(仮称) 成岩こども園

ワークショップ

通信

Vol.02

配置計画図

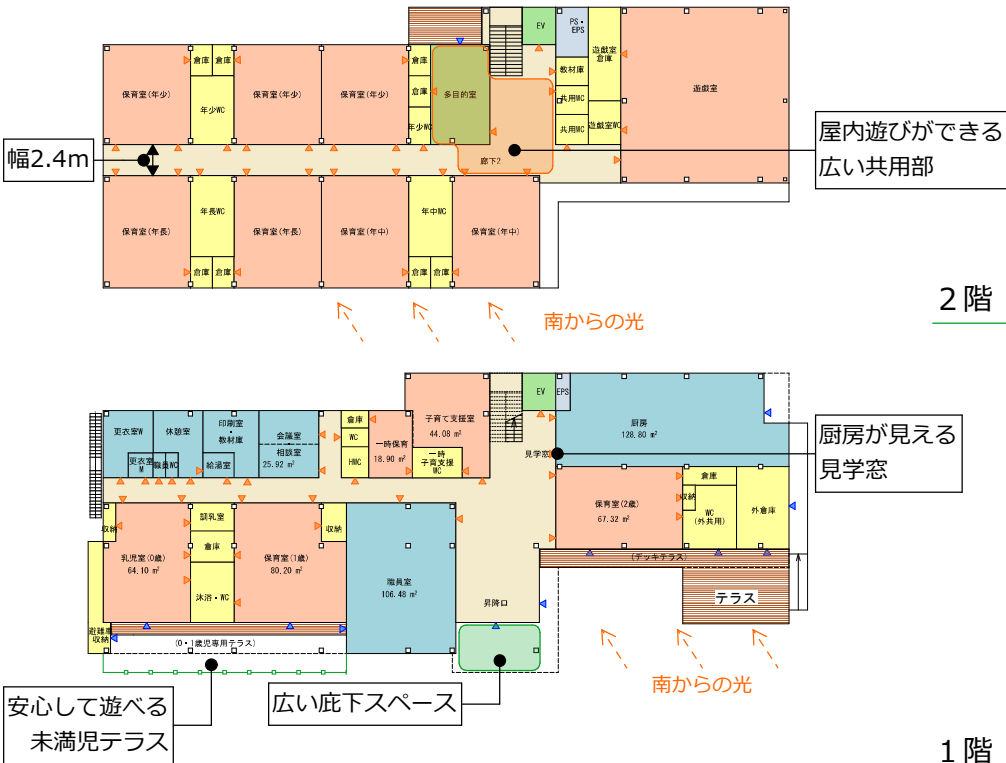
場 所	質 問 ・ 意 見	回 答
園 庭	園庭の低木には色がある花が咲くような樹種が良いと思う 色水遊びとかに使えるとよい	意見を参考にして樹種を選定します
	園庭の南東道路側のフェンス高さはボールが飛び出さない ような高さか？	園庭から見て2m弱程度を想定しています ボール遊びエリアを決める、投げる方向に注意する等、運用 方法を検討します
	園庭のフェンスは園内が見えすぎないようにしてほしい	道路側からの目線を植栽帯で防ぐ計画としています 目隠しフェンスを採用すると閉鎖的な印象になり風通りも悪 くなるのでメッシュフェンスを採用しています
	敷地出入口に門扉などは無いのか？ セキュリティについて聞きたい	南西は駐車場のためオープンになります 昇降口前に高さ1.2mのフェンスと門扉を設置し侵入者と子 供の通り抜けを防ぎます
	水遊びエリアには目隠しが欲しい	プールの設置は検討中です そのためシャワー室は設置していませんが協議します タープに簾のような物を掛ける、道路側に壁を立てシャワー兼 目隠しができないか検討します
	水遊びエリアにシャワー室はあるか？塩素や泥を洗い流すの に子供たちが裸になる事もあるので目線が気になる	
テラス	未満児テラスの広さは十分か？ 避難車の置場は検討されているか？ 秋頃に未満児も園庭に出るが動線はどうなるか？	テラスの広さは十分だと考えます 避難車は屋外階段下に収納を設けています 避難は駐車場で、直接出られる出入口とスロープを付けます 園庭へは昇降口から出る計画です
	園庭のテラスは熱中症アラート時もタープがあれば遊べる？	アラート時は2階多目的室や共用部に運動遊具を置いて身体を 使って遊べるような運用を検討します
	ウッドデッキの上で水遊びやプールを置いても問題無いか？	人工木製を採用するため耐久性に問題は無いと考えています
	多目的室のテラスはどんな使い方を想定しているのか？	汚れ物を一時的に置いたり、少し洗った洗濯物を干したりす る場として考えています
	遊戯室にバルコニーがあればテラスの底と兼ねられる？	南側のバルコニーの必要性も考慮して検討します
	テラスのウッドデッキは隙間で躓いたり物を落としたりして 管理が大変なイメージがあるので、土間コンクリートにゴム シートでもよいのでは？	ウッドデッキはコンクリートに比べて転倒時の衝撃吸収が高 くケガのリスクが低いので採用しています それぞれ一長一短がありますので引き続き検討します

保育室 共用部	中廊下型の保育室配置の時の音が気になる	廊下に面する壁は遮音性を確保した仕様を検討します
	中廊下の幅はどれくらいか？ 手洗いが廊下にあるとタオル掛けを置くので狭くなる 避難経路もしっかり確保したい	2階の廊下幅は2.4m程度確保します 手洗いは各保育室内に設置予定です 廊下に設置する物の運用を今後検討します
	2階のWCが多いように見えるので、図書コーナーなど子供の 居場所を作ってほしい	WCの数は妥当だと考えています その他の共用部で子供の居場所を捻出します
	お昼寝布団の収納と入れ替え時の置場、業者の搬出入動線等 の検討が必要	0～2歳児の保育室に布団収納を設置します 入れ替え時の運用は引き続き検討します
	扉にガラス、廊下と保育室の間に窓がある園が多い 窓の設置はするのか？ 同学年の保育室を向かい合わせに配置すると互いの様子が分 かって良いのでは？	窓が無いと閉鎖的な印象になるので、子供の目線より高い位 置に窓を設置して生活に影響が無いよう配慮します 保育室の大きさは要検討だが、チーム保育を進める上で互い の様子が分かるような設えを検討します
	保育室のハイサイドライトは暑くならないか？	ブラインド等の設置をします
その他	コンビニ側の横断歩道に信号を付けてほしい	信号設置は警察の判断になるため協議し検討します
	U字型バリケードは子供が遊んで危険、形を考慮してほしい	バリケード形状は安全なものを検討し採用します
